RONKEL COMITÉ

Herontwikkeling van de ring rond Brussel (R0) - Noordelijk deel

Figuur 2: schematische weergave van de parallelweg uit de infobrochure 'Hoever staat het met Werken aan de Ring'

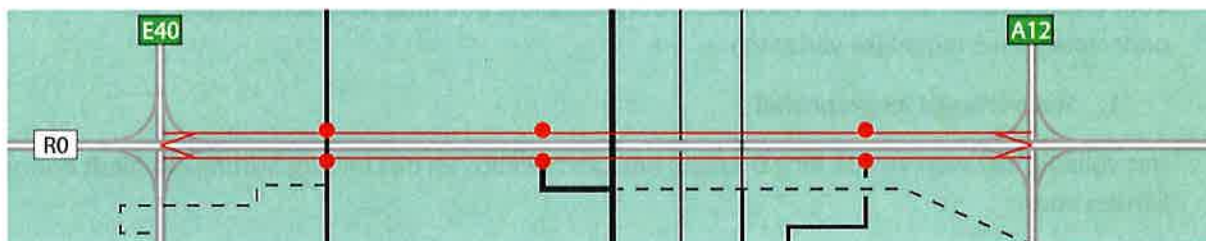
Wel merken we 1 verschil met de versie van 2019 namelijk de verschuiving van de op- en afrit 9 Jette/Wemmel. De verschuiving van deze op- en afrit zal nog voor bijkomende problemen zorgen:

- Nog meer ruimte-inname van landbouwgronden (kant Wemmel) en natuur (kant Jette)
- Extra verkeer op de Dikke Beukelaan, de Romeinse Steenweg en de Steenweg op Brussel

Het RonkelComité herhaalt dus zijn conclusie dat een herinrichting van de Ring 0 met een parallelweg geen enkele oplossing biedt maar enkel zorgt voor extra overlast.

Figuur 3: schematische weergave van de 'light' versie uit de infobrochure 'Hoever staat het met Werken aan de Ring'

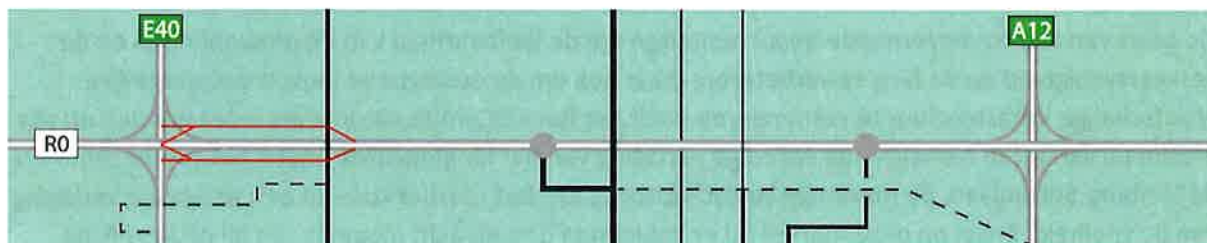
Ook in dit alternatief merken we een verschuiving van de op- en afrit 9 Jette/Wemmel. Dezelfde argumenten als voor alternatief 2 zijn hier van toepassing. Wij zijn er ten eerste van overtuigd dat de circulatiestromen op de Steenweg op Brussel, de Dikke Beukelaan en de Tentoonstellingslaan voor extreme overlast zal zorgen. Dit voorstel zal een onmiddellijke negatieve invloed hebben op de leefkwaliteit van de Wemmelaars en Brusselaars in een zeer ruime omtrek.

Figuur 4: eigen schematische weergave van het RonkelComité ter verbetering van de leefbaarheid

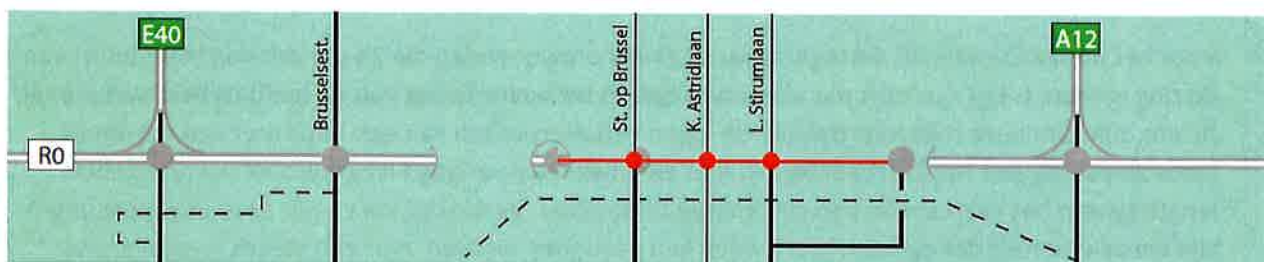
Het verlaagd lengteprofiel, waarbij de Ring 0 onder de Steenweg op Brussel, onder de Koningin Astridlaan en onder de Limburg Stirumlaan door zal gaan en volledig bedekt, zorgt enerzijds voor een maximale geluidsbuffering ten opzichte van de omliggende dichtbevolkte woonkernen en biedt anderzijds een kans om bovenop de overkapping een nieuwe verbindingsweg te realiseren. Deze lokale verbindingsweg, maximaal 2 x 1 rijbaan, zal de stromen van de verschillende lokale wegen opvangen en verdelen naar de nieuwe op- en afritten van de Ring 0. Gezien deze verbindingsweg met 2 x 1 rijbaan veel smaller is dan het bestaande profiel van de Ring 0 is er voldoende ruimte om deze weg te voorzien van geluidsschermen en/of groene buffering aan beide kanten van de weg, nieuwe fietsverbindingen, een busbaan, en dergelijke. De kruispunten kunnen geregeld worden met verkeerslichten of ronde punten afhankelijk van de berekende mobiliteitsintensiteit op de weg. Tegelijkertijd zullen deze kruispunten ook regulerend werken om de verkeersstromen te spreiden.

Om eveneens aan de wensen van de omwonenden van de Limburg Stirumlaan te beantwoorden kan het knooppunt danig ingericht worden dat doorgaand verkeer vanuit de Houba de Strooperlaan enkel op de verbindingsweg kan, maar niet rechtdoor kan rijden richting het centrum van Wemmel, met uitzondering van de bussen van De Lijn.

Het RonkelComité is zich eveneens bewust van de complexiteit om een volledige op- en afrit in te richten ter hoogte van de Bowling en het beschermd erfgoed. Om hier een antwoord op te bieden stellen we een opsplitsing van de op- en afrit voor. Ter hoogte van de Steenweg op Brussel kan, zoals vandaag, een halve op- en afrit richting Antwerpen ingericht worden. Ter hoogte van de bestaande op- en afrit 9 kan een bijkomende oprit richting Gent ingericht worden die in verbinding staat met de nieuwe 'Verbindingsweg'. Deze ingreep dient vanzelfsprekend gepaard te gaan met de nodige geluidsbermen en groene buffers om overlast (water, geluid,...) maximaal in te perken.

Het RonkelComité vraagt uitdrukkelijk om ook dit alternatief in zijn totaliteit mee op te nemen in het MER-onderzoek.
